NEK 600:2021/COR1:2021

El og ekom i vegtrafikksystem

Corrigendum 1 NEK 600:2021

Figur 14.5.1.2 Nødstyrepanel to løp

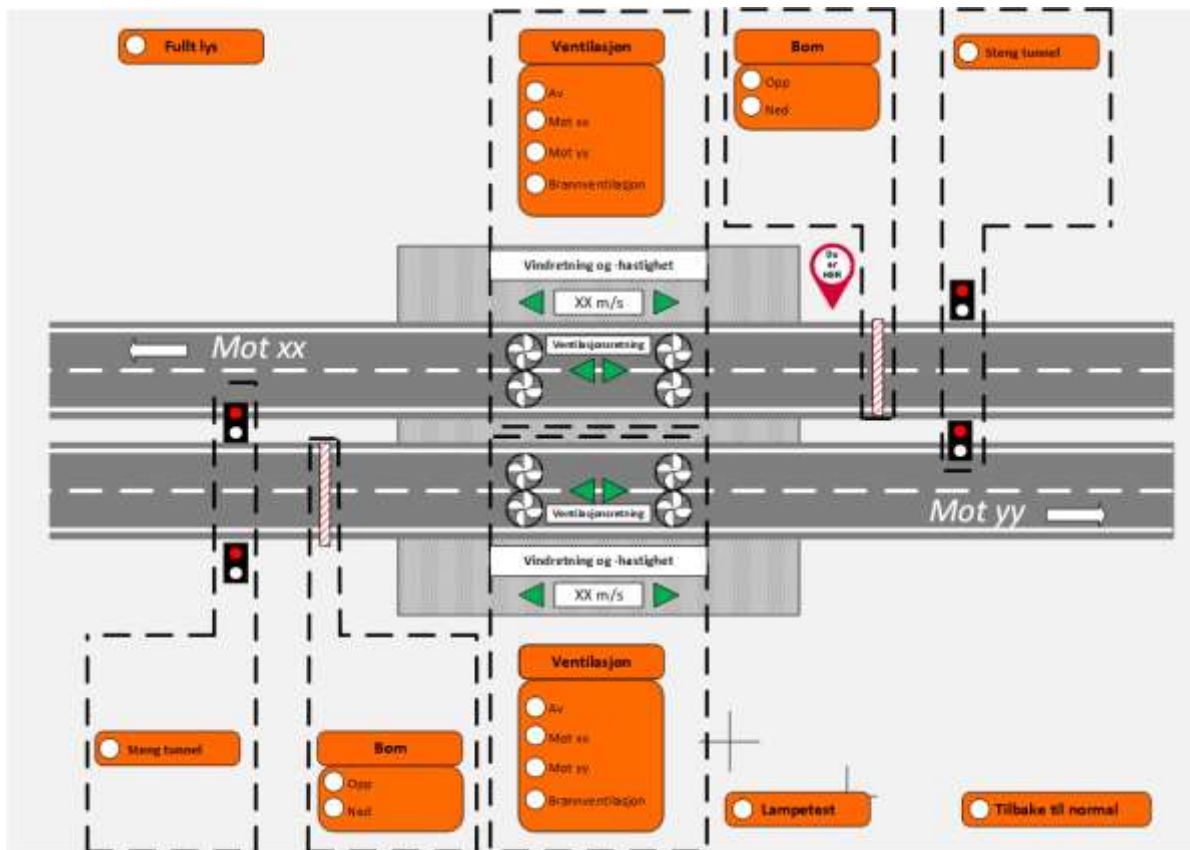
I NEK 600-14, avsnitt 14.5 er figur 14.5.1.1 Nødstyrepanel 1. løp gjengitt to ganger.

Den siste figur 14.5.1.1. erstattes med ny figur 14.5.1.2 Nødstyrepanel 2 løp:
